リコール届出一覧表

リコール届出日：平成22年3月11日

リコール届出番号	2484	リコール開始日	平成22年3月12日
届出者の氏名又は名称	マツダ株式会社 代表取締役社長 山内 孝	問い合わせ先：マツダ（株）コールセンター TEL 0120-386-919	
不具合の部位（部品名）	制動装置（駐車ブレーキ）		
基準不適合状態にあると認める構造、装置又は性能の状況及びその原因	駐車ブレーキレバーとラチェットを固定するピンのかしめが不適切なため、駐車ブレーキを操作した際、途中でラチェットが動かなくなるものがある。そのため、駐車ブレーキレバーが保持できず、駐車制動力が不足するおそれがある。		
改善措置の内容	全車両、駐車ブレーキレバー一式を良品と交換する。		
不具合件数	0件	事故の有無	無し
発見の動機	社内からの情報による。		
自動車使用者及び自動車分解整備事業者へ周知させるための措置	<ul style="list-style-type: none"> <li>・使用者：ダイレクトメール等で通知する。</li> <li>・自動車分解整備事業者：全ユーザーを把握しているため、周知の措置はとらない。</li> <li>・改善実施済車には、運転者席側ドア開口部のドアストライカー付近に No. 2484 のステッカーを貼付する。</li> </ul>

# 改善箇所説明図

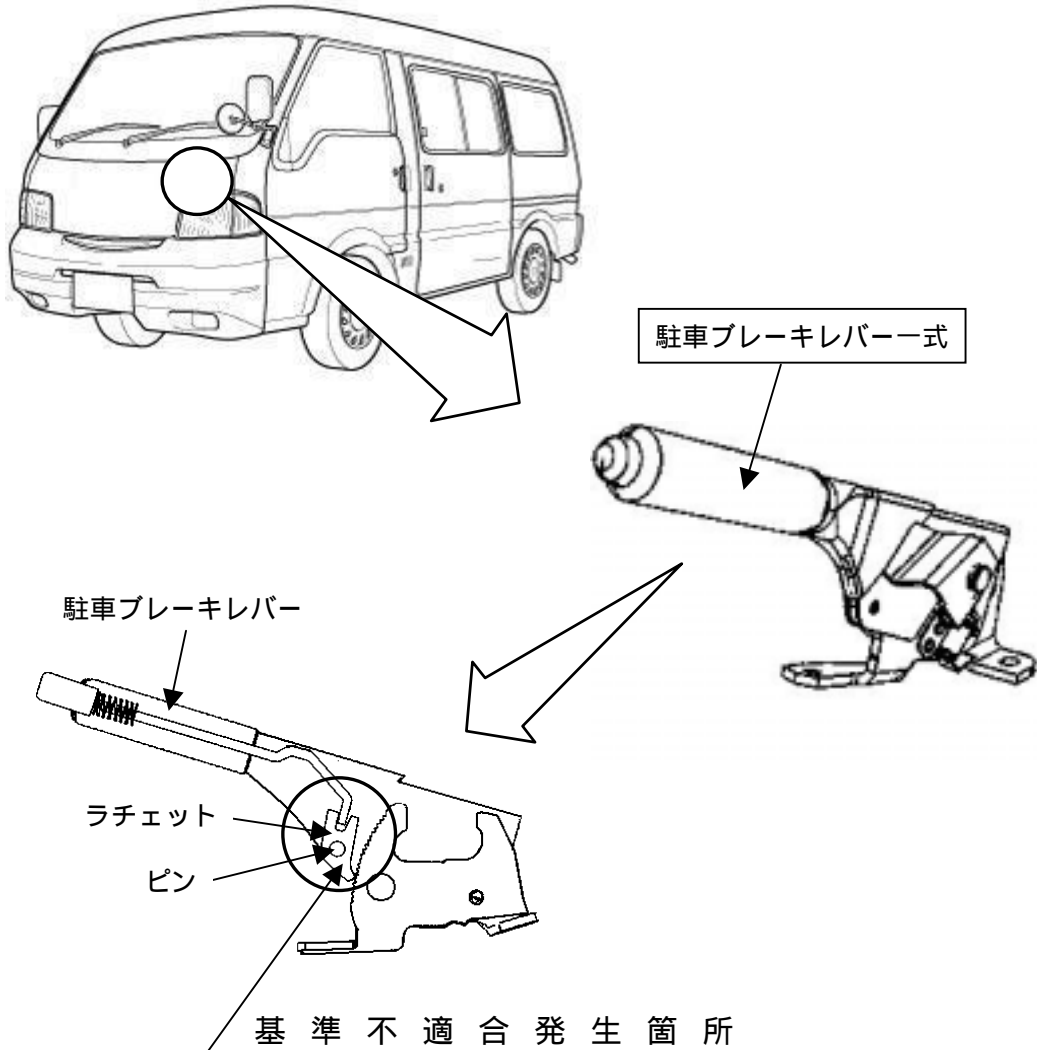
駐車ブレーキレバーとラチェットを固定するピンのかしめが不適切なため、駐車ブレーキを操作した際、途中でラチェットが動かなくなるものがある。そのため、駐車ブレーキレバーが保持できず、駐車制動力が不足するおそれがある。

**改善の内容**  
全車両、駐車ブレーキレバー一式を良品と交換する。
